# 改善箇所説明図

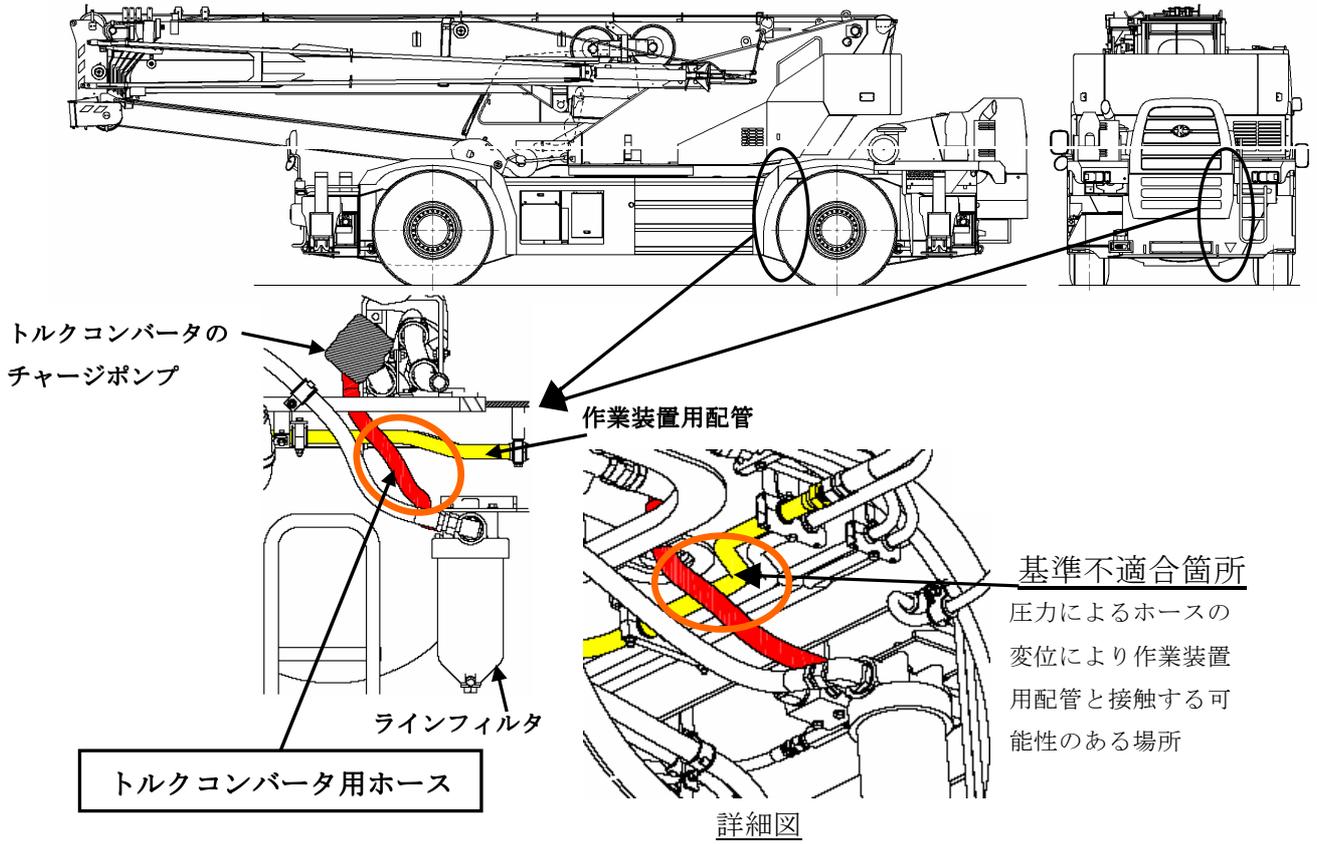
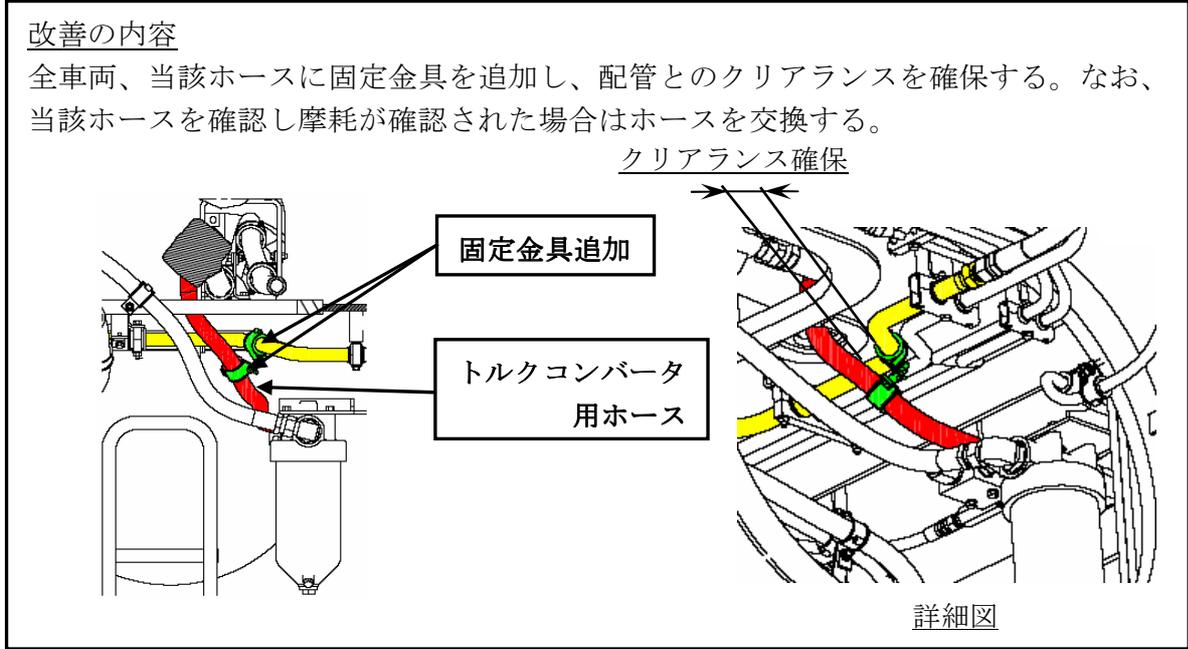
トルクコンバータ用ホースが固定されていないため、作業装置用配管と接触する場合があります。  
そのため、そのまま使用を続けると、当該ホース接触部が摩耗し穴があき、トルクコンバータオイルが漏れ、最悪の場合、走行不能になるおそれがある。
